PHILIPS SERVICE MAANDBLAD

PHILIPS SERVICE MAANDBLAD

HX 424 A	WIJZIGING IN ONDERDELENLIJST	SM 53.8—1
----------	------------------------------	-----------

AG 1000	AANVULLINGEN VAN DE SERVICE-DOCUMENTATIE	SM 53.8—3
---------	--	-----------

fig. 1

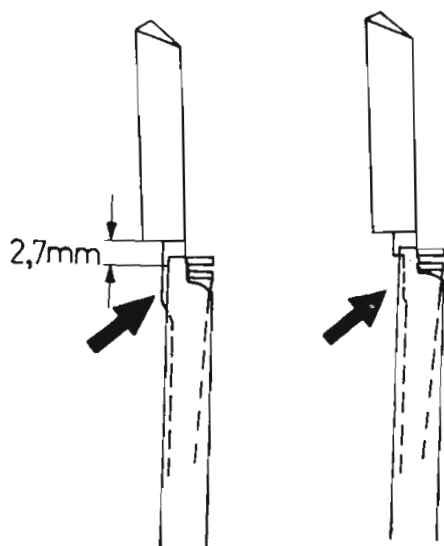
De centrumpen heeft een kleine wijziging ondergaan, waardoor het blokkeerplaatje F (fig 8. in de service-documentatie) niet meer wordt toegepast en tevens de afregeling, vermeld onder B van hoofdstuk IX-5 in de service-documentatie, is vervallen.

In bijgaande fig. 1 is de oorspronkelijke en in fig. 2 de gewijzigde uitvoering van de centrumpen getekend. De

pijl in fig. 1 geeft het punt aan, waar een gedeelte van het beweegbare deel buiten de diameter van de oorspronkelijke uitvoering van de centrumpen uitsteekt. Teneinde te voorkomen, dat sommige grammofoonplaten tijdens het vallen even worden afgeremd en daardoor de opnemer kunnen raken, was het nodig het blokkeerplaatje F nauwkeurig te stellen.

Dit bezwaar is thans opgeheven door het uitstekende deel volgens fig. 2 te wijzigen, zie de pijl, zodat het blokkeerplaatje kon vervallen.

Er moet rekening mee worden gehouden, dat de oorspronkelijke uitvoering van de centrumpen (fig. 1) *niet* zonder meer kan worden gebruikt in een apparaat waarin geen blokkeerplaatje wordt toegepast. In dit geval moet eventueel het buiten de pen uitstekende gedeelte worden weggevoerd, dus bij de pijl in fig. 2.

Zeer belangrijk is hierbij, dat *niet* het gedeelte dat in fig. 1 is aangeduid met 2,7 mm wordt verwijderd. Dit is niet nodig en zou de centrumpen slechts verzwakken. Het codenummer van de centrumpen blijft ongewijzigd.

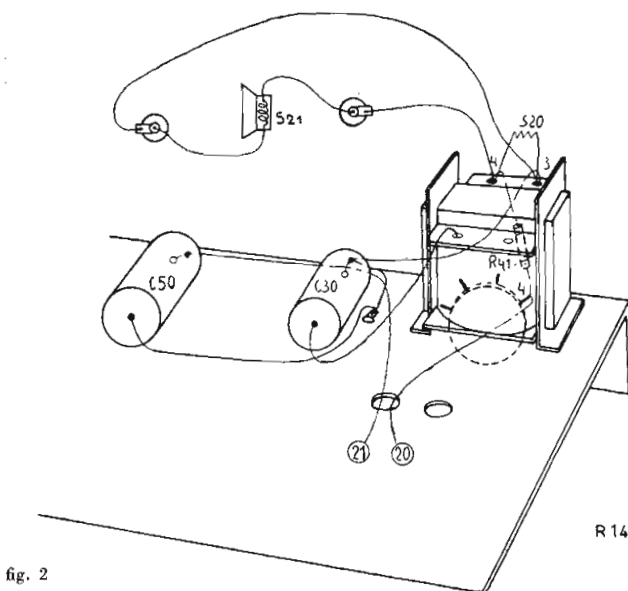
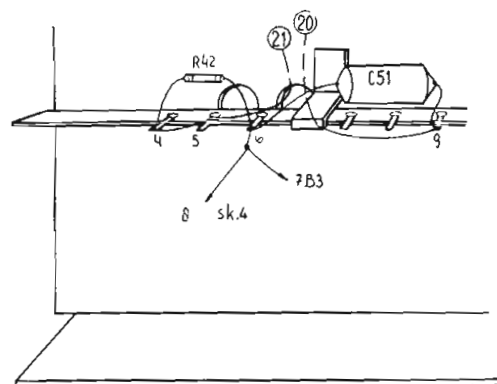
Bij de radiogrammofoon HX 424 A wijken de uitvoeringen -03 en -04 in details af van de in de service-documentatie beschreven uitvoering -00. Dit betreft de schakeling van het L.F. gedeelte, (zie fig. 1, 2 en 3) en de navolgende onderdelen.

Onderdeel	Uitvoering -00		Uitvoering -03 en -04	
	omschrijving	codenummer	omschrijving	codenummer
R 18	220 ohm	48 555 10/220E	560 ohm	A9 999 00/560E
R 32	15000 ohm	48 555 10/15K	vervalt	
C 30	6800 pF	48 758 20/6K8	10000 pF	48 757 20/10K
C 43	6800 pF	48 751 20/6K8	vervallen	
R 41			4700 ohm	A9 999 00/4K7
R 42			150 ohm	A9 999 00/150E
C 50			0,47 mF	48 750 10/470K
C 51			0,1 mF	48 750 10/100K
				(vervolg z.o.z.)

Hefplaat (pos. 82) en hefschijf (pos. H)

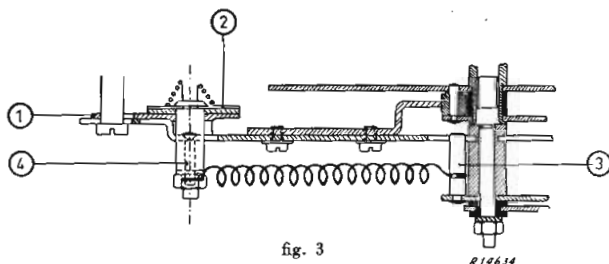
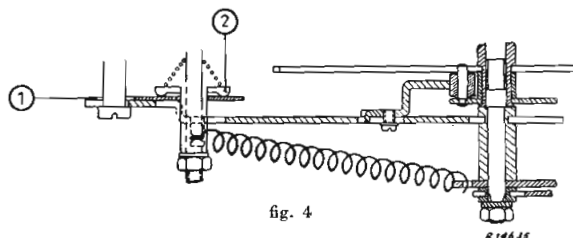
Deze onderdelen zijn enigszins gewijzigd. Voor de oorspronkelijke uitvoering zie fig. 3 en voor de gewijzigde uitvoering fig. 4.

De beide uitvoeringen van de hefplaat zijn niet onderling verwisselbaar, zodat bij het bestellen eerst aan de hand van fig. 3 en fig. 4 dient te worden nagegaan, onder welk codenummer dit onderdeel moet worden besteld.

De veerhouders (pos. 4 en pos. 3, fig. 3) op bovenstaande onderdelen zijn vervallen, terwijl ook de sleuf in de hefstrip is gewijzigd.

Voor de maten van deze sleuf, zie fig. 5. In fig. 4 is aangegeven hoe de trekveer thans is bevestigd.

De aanslag van de hefstrip vindt nu niet meer plaats tegen de veerhouder op de onderplaat, maar tegen de as van de commandoschijf. Voor servicedoeleinden wordt de oorspronkelijke uitvoering van de onderplaat geleverd, zodat voor gebruik in de gewijzigde uitvoering van de platenwisselaar de veerhouder moet worden veranderd.

Fig.	Pos.	Omschrijving	Codenummer
3	2	Hefplaat	49 927 27.0
4	2	Hefplaat	49 938 40.0
